<u>Administration communale</u>	Ixelles
<u>Objet de la demande</u>	Construction d'une nouvelle salle de sport sur le site scolaire de Saint Adrien + aménagement des abords
<u>Adresse du projet</u>	Rue Schoolgat 5, 1050 Ixelles
<u>Maitre de l'ouvrage</u>	
<u>Architecte</u>

Le présent dossier porte sur la modification du projet de construction d'une nouvelle salle de sport implantée sur le site de l'école Saint-Adrien – Val Duchesse, à Ixelles.

Ces ajustements interviennent à la suite des deux Commissions de Concertation (CCAT) tenues le 09/07/2025 et le 24/09/2025, et viennent en réponse au courrier d'URBAN – *Article 191 modification de la demande initiale*. Ce courrier est repris en annexe.

# PROJET MODIFICATIF - annexe : ancienne et nouvelle implantation

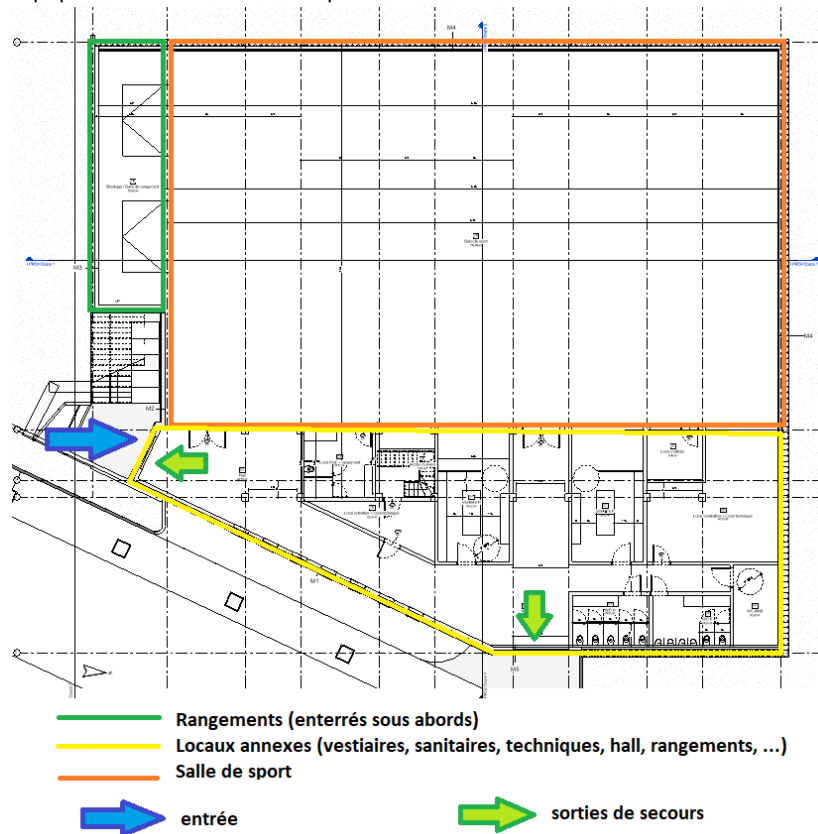
1. Réduire le nouveau bâtiment afin de limiter son impact sur les abords, sur le maillage écologique, sur les riverains et de mieux l'intégrer au contexte existant ;
2. Réduire l'emprise au sol et adapter l'implantation, afin de préserver au maximum le talus boisé existant (en conservant les arbres en mitoyenneté) et le muret côté merisiers ;
3. Limiter l'abattage des arbres à son strict minimum ;

Afin de répondre à ces exigences, le bâtiment a été réduit à la fois en longueur et en largeur. La comparaison entre le projet initial et la proposition actuelle est illustrée ci-après.

Le projet passe d'une emprise au sol de 1512m<sup>2</sup> à une emprise de 1186m<sup>2</sup>, soit une réduction de 326m<sup>2</sup>.

Cette réduction significative permet un repositionnement du volume offrant désormais un recul d'environ 7,3 m par rapport à la limite mitoyenne nord, le long de la drève arborée. Grâce à ce déplacement, 13 arbres à hautes tiges – parmi les plus remarquables de la zone d'intervention – peuvent être préservés.

Les arbres situés au sommet du talus, dont tous ceux en mitoyenneté, sont intégralement conservés. Ceci permet donc le maintien de l'écran végétal assurant la protection des riverains.

De manière globale, 340 m<sup>2</sup> du talus actuel sont préservés, renforçant la continuité écologique présente sur cette partie du site.

Vue en plan

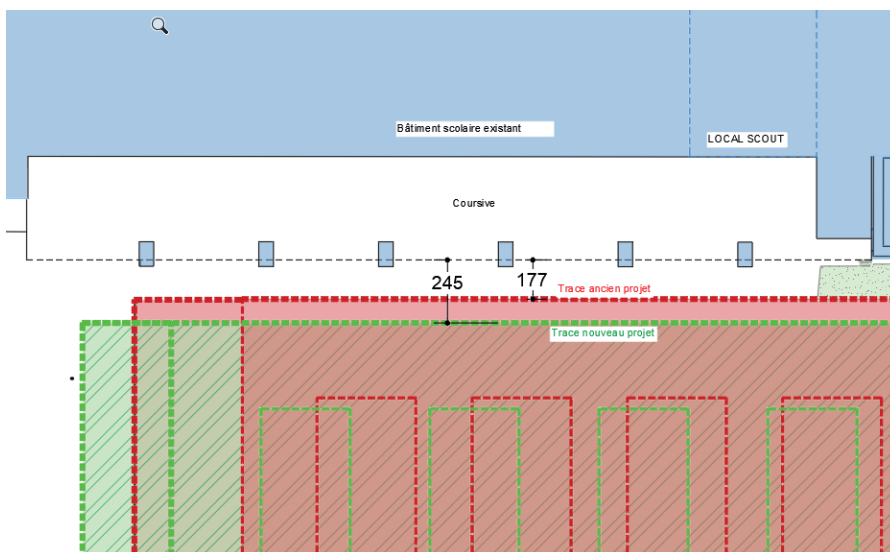
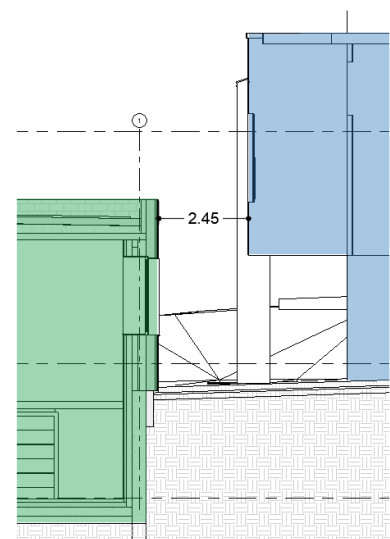
### 5. Maintenir le local scout dans le bâtiment existant ;

Le local scout est entièrement maintenu dans le cadre du nouveau projet. Il conserve son implantation actuelle, à savoir dans le local existant situé sous la coursive du bâtiment principal.

La nouvelle implantation du volume permet par ailleurs d'augmenter l'espace libre entre le bâtiment existant et la nouvelle construction : l'écart, auparavant de 1,77 m, est désormais porté à 2,45 m. Cette augmentation améliore notablement l'apport de lumière naturelle dans cet espace interstitiel et contribue à une meilleure qualité spatiale, tant en termes de perception visuelle que de confort d'usage.

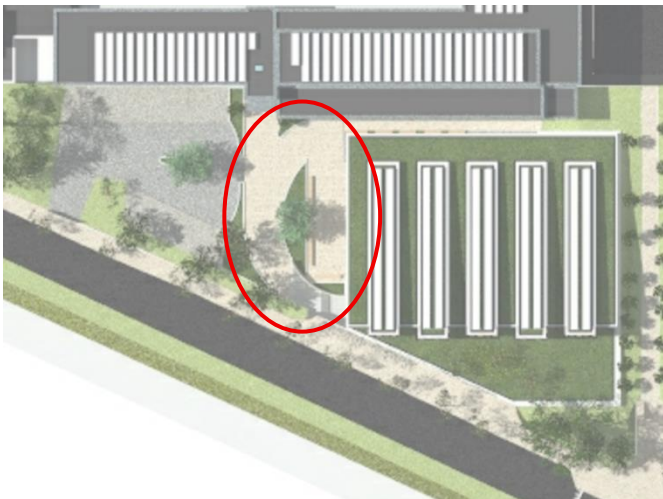
### 6. Prévoir des douches dans le nouveau bâtiment afin de faciliter la mutualisation de celui-ci ;

Des espaces de douche sont intégrés dans le nouveau bâtiment. Plusieurs douches sont aménagées au sein des vestiaires, tandis qu'une douche individuelle est prévue dans un local dédié, mis à la disposition du personnel se déplaçant à vélo. Cette implantation a pour objectif d'encourager activement la mobilité douce et de faciliter les trajets domicile-travail à vélo.

Projet modifié

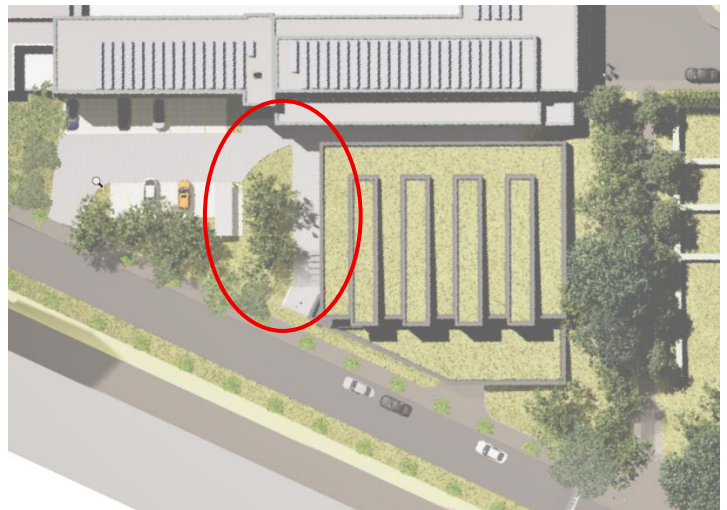
### 7. Supprimer le mur d'escalade extérieur (façade latérale sud) ;

Le mur d'escalade initialement prévu est supprimé dans le nouveau projet.

Les abords situés de ce côté du bâtiment ont été simplifiés et font désormais une place plus importante à la végétalisation.

Le chemin d'accès est aménagé sur la toiture plate des locaux enterrés, ce qui permet de libérer, en contrebas, une large zone en pleine terre le long du bâtiment. Dans cet espace végétalisé, une noue sera aménagée afin d'assurer la récupération et l'infiltration des eaux de ruissellement provenant des cheminements. Cette disposition contribue à une gestion durable des eaux et renforce la qualité écologique des abords.

La réduction de cette zone minéralisée au profit d'une zone végétale permet également de réduire le risque de nuisances acoustiques liés à une éventuelle activité sportive extérieure dans cette zone.

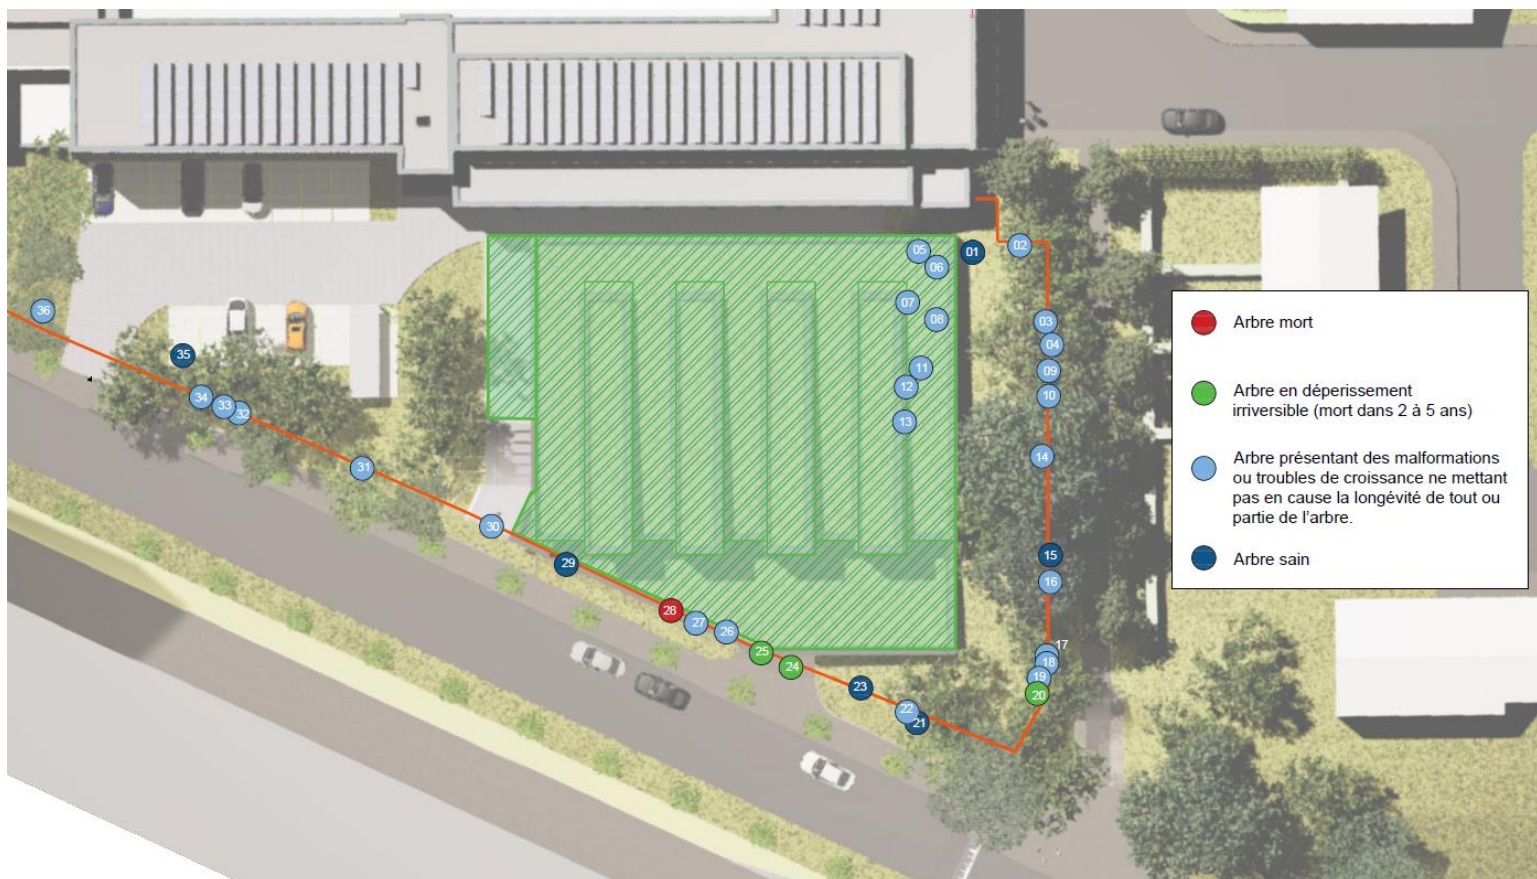
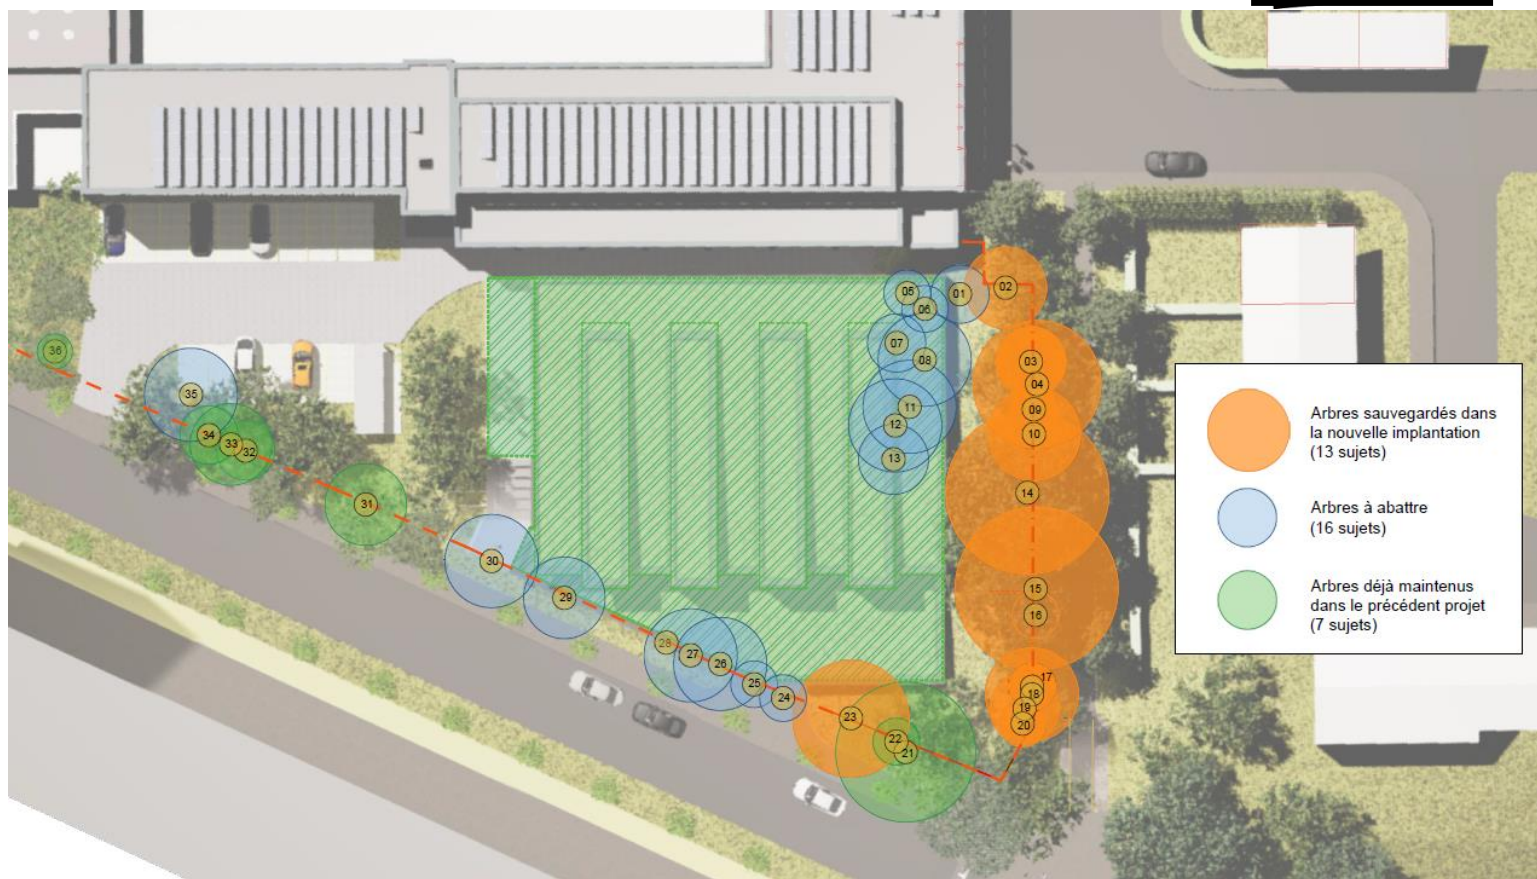
10. Limiter au maximum l'éclairage artificiel et concevoir soigneusement les éclairages indispensables, pour qu'ils ne perturbent pas la faune urbaine ;
11. Utiliser un type d'éclairage (pour les différentes infrastructures) de couleur ambre à rouge, sans émission dans le spectre UV et dont la projection lumineuse est orientée vers le bas afin de ne pas éliminer les corridors écologiques (potentiels) ;

L'éclairage fonctionnera sur base d'une programmation automatique, combinant une sonde crépusculaire et une horloge astronomique, afin d'assurer un niveau lumineux minimal et adapté aux usages réels. Les dispositifs seront par ailleurs dimmables et équipés de détecteurs de présence : la lumière ne s'intensifiera que lorsque cela est nécessaire, permettant une réduction maximale de l'impact lumineux durant la nuit.

Enfin, les luminaires seront spécifiquement choisis pour diriger la lumière uniquement vers les zones à éclairer, en éliminant les émissions parasites vers le ciel ou vers les milieux naturels. Cette approche garantit une gestion raisonnée de l'éclairage, conciliant sécurité des usagers, sobriété énergétique et préservation de la biodiversité locale.

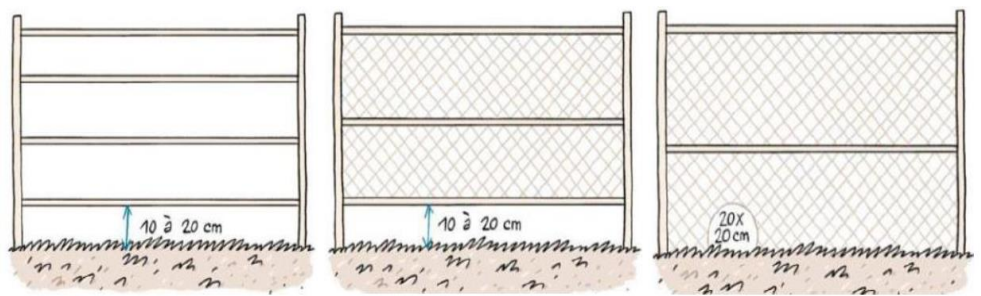
12. Les nouvelles plantations, en compensation des potentiels abattages, devront être conformes à la liste des espèces locales et non envahissantes dressée par Bruxelles Environnement, tant pour les végétations arborées qu'arbustives et herbacées ;
13. Ne pas réaliser les abattages d'arbres durant la période de nidification de la faune arboricole, à savoir du 1er avril au 15 août. En cas de découverte fortuite d'animaux protégés, ces derniers doivent être déposés dans un centre reconnu ;

Le nouveau projet prévoit l'abattage de 16 arbres, contre 27 dans la version précédente, soit une réduction significative de l'impact sur le couvert végétal existant. Afin d'assurer une compensation qualitative et durable, 27 arbres supplémentaires seront replantés, en complément des nombreuses plantations prévues sous forme de plates-bandes, massifs et haies.

Parmi les 16 sujets à abattre : un est mort (28) et 2 sont en dépérissement (24, 25)
